AUTORIDAD NACIONAL DE LICENCIAS AMBIENTALES

RESOLUCIÓN N° 002092 (24 SEP. 2024)

“Por la cual se resuelven unos recursos de reposición interpuestos en contra de la Resolución 1351 del 5 de julio de 2024 y se toman otras determinaciones”

Por medio de la Resolución 1351 del 5 de julio de 2024, esta Autoridad Nacional autorizó la modificación de la Licencia Ambiental otorgada mediante Resolución 1326 del 05 de agosto de 2020 (modificación 1 de la Licencia Ambiental del proyecto UPME 01 de 2013 (Soacha – Tequendama).

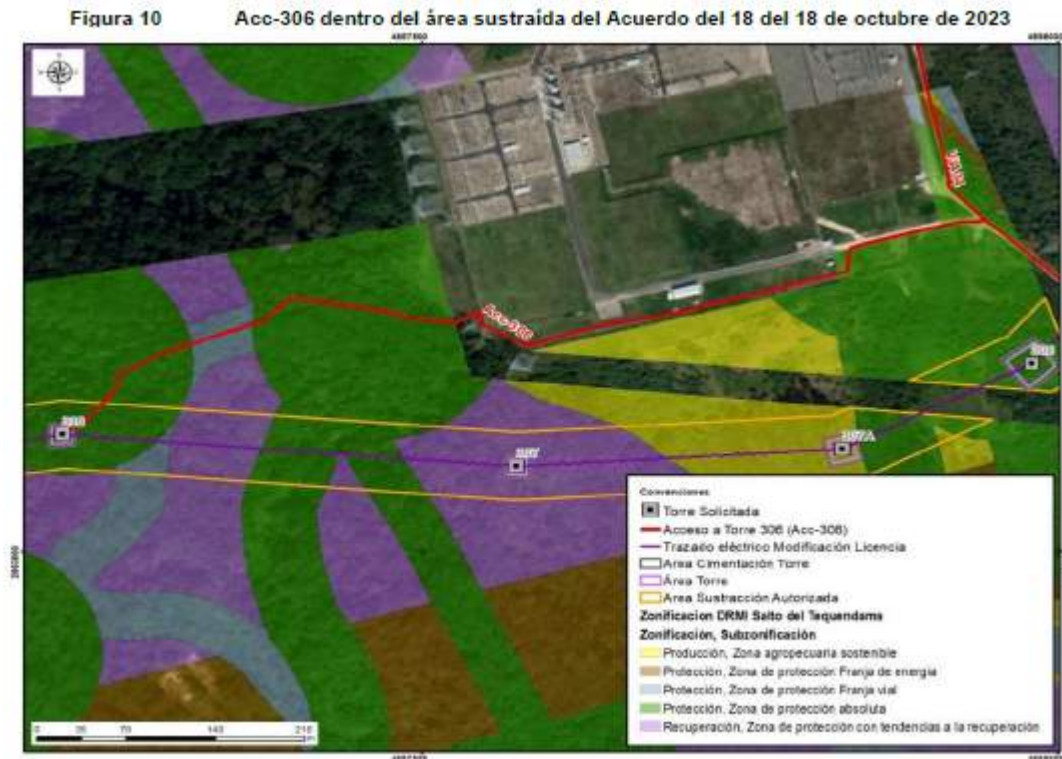
Respecto a lo señalado por ANLA frente a la discrepancia entre lo mencionado en el capítulo 3 del complemento del EIA y lo presentado en el MAG sobre la rocería planteada, se aclara que no se realizarán actividades de mantenimiento tipo rocería, teniendo en cuenta las características mencionadas anteriormente y, por lo tanto, parte del acceso no se incluyó en la capa “área proyecto” del MAG y, por lo tanto, parte del acceso no se incluyó en la capa “área proyecto” del MAG. Por lo anterior, se aclara que la diferencia advertida por la autoridad obedece a un error involuntario con lo presentado en el MAG.

Adicionalmente, es pertinente aclarar que la rocería se considera como una actividad/acción de mantenimiento, acorde a lo mencionado en la tabla 3-8 Descripción de accesos a sitios de Torre del capítulo 3. Descripción del proyecto del complemento del EIA y no como una adecuación como lo manifiesta la Autoridad en sus argumentos. Por lo tanto, la actividad tipo rocería no genera ningún impacto en las coberturas del área del acceso.

Finalmente, es importante aclarar a la ANLA que este acceso es compatible con el área del DMI. Esto es así porque según lo establecido en la zonificación del DMI, adoptada en la Resolución 1596 del 2 de junio de 2006, una parte del acceso se encuentra en subzona de franja vial que corresponde al camino que rodea la subestación. Adicionalmente, el área de cimentación y área de la torre cuentan con su respectiva sustracción contenida en el Acuerdo 18 del 18 de octubre de 2023. Parte de esta área cubre los últimos 38,62 m del acceso (ver siguiente figura).

Con base en los argumentos mencionados, se concluye que el camino/sendero existe por estar dentro de las coberturas de pastos limpios, bosque denso y plantación latifoliada. Asimismo, que este no requiere realizar actividades de mantenimiento tipo rocería y aprovechamiento forestal, siendo procedente que ANLA viabilice ambientalmente el acceso requerido por GEB para el sitio de torre 306.

Figura 12 Ingreso Acc-307 a torre 307

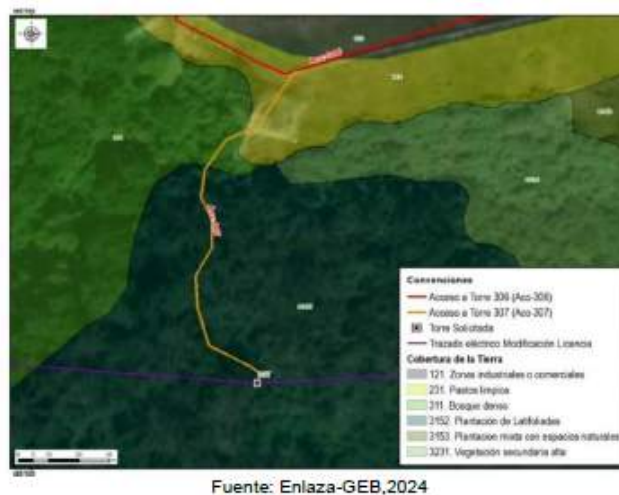
Para llegar al ingreso al acceso acc-307 se inicia en el carreteable privado de la subestación acc-306 por aproximadamente 110 m, el cual se ubica sobre una cobertura de zonas industriales o comerciales. Posteriormente, se continua sobre un camino con cobertura de pastos limpios, bordeando el cerramiento de la subestación por aproximadamente 300 m km hasta llegar al ingreso del acceso acc-307 correspondiente al sendero existente de cobertura de bosque denso y de plantación latifoliadas por aproximadamente 130.49 m hasta llegar al sitio de la torre 307, como se observa en las figuras 1

Respecto a la discrepancia entre lo mencionado en el capítulo 3 del complemento del EIA y lo presentado en el MAG sobre la rocería planteada, se aclara que no se realizarán actividades de mantenimiento tipo rocería, teniendo en cuenta las características mencionadas anteriormente, por lo tanto, la diferencia obedeció a un error involuntario.

Figura 34 Acc-312 en la zonificación y sub-zonificación del DMI

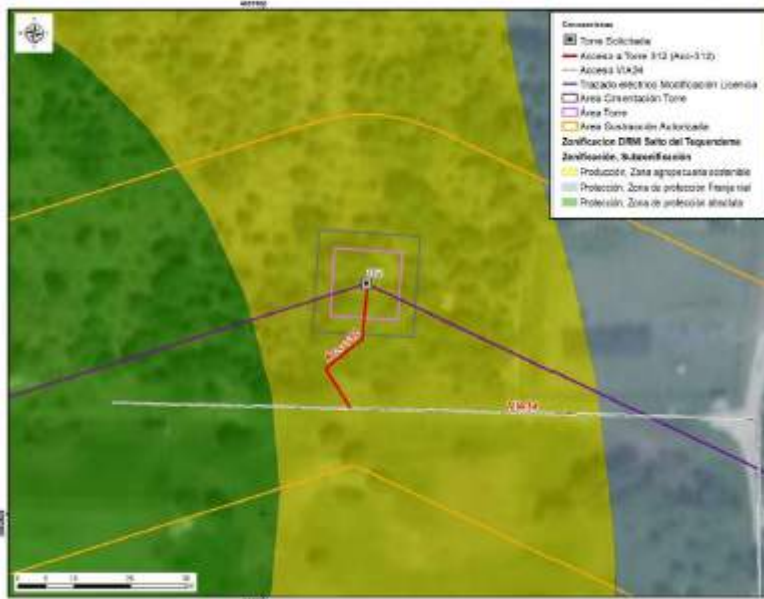
El camino/sendero ACC-312 se encuentra sobre cobertura de plantación mixta con espacios naturales, en el cual no es necesario tramitar el permiso de aprovechamiento forestal. Por el tipo de cobertura, tampoco se requieren actividades de mantenimiento tipo rocería, pues las características de la vegetación del acceso y el ingreso de los materiales y equipos para la construcción y montaje de la torre 312 se realizará de manera peatonal, como se menciona en la tabla 3-8 Descripción de accesos a sitios de torre del capítulo 3. Descripción del proyecto del complemento del EIA. Asimismo, la longitud es de aproximadamente 26.50m hasta el sitio de torre, razón por la cual, no se justifica un

Respecto a lo señalado por ANLA frente a la discrepancia entre lo mencionado en el capítulo 3 del complemento del EIA sobre la rocería planteada y lo presentado en el MAG, se aclara que por las características del terreno mencionadas anteriormente no se realizarán actividades de mantenimiento tipo rocería. Por lo tanto, la diferencia advertida por la autoridad obedece a un error involuntario consignado en el MAG.

Figura 28 Área de influencia total para el proyecto"

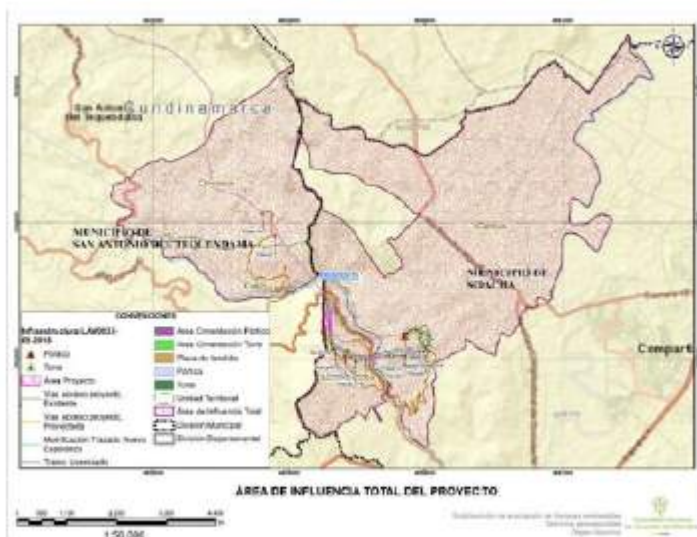
En la Resolución 1351 del 5 de julio de 2024 consideraciones sobre el área total o definitiva, Página 85, la ANLA indica “el área de influencia total que abarca las áreas de influencia físico-biótica y la socioeconómica tiene un área de 4.450,227 ha, incorpora a las Veredas San Francisco y Canoas en jurisdicción del municipio de Soacha; y veredas Cusio y Chicaque en el municipio de San Antonio del Tequendama. Tal y como se presenta en la siguiente figura:
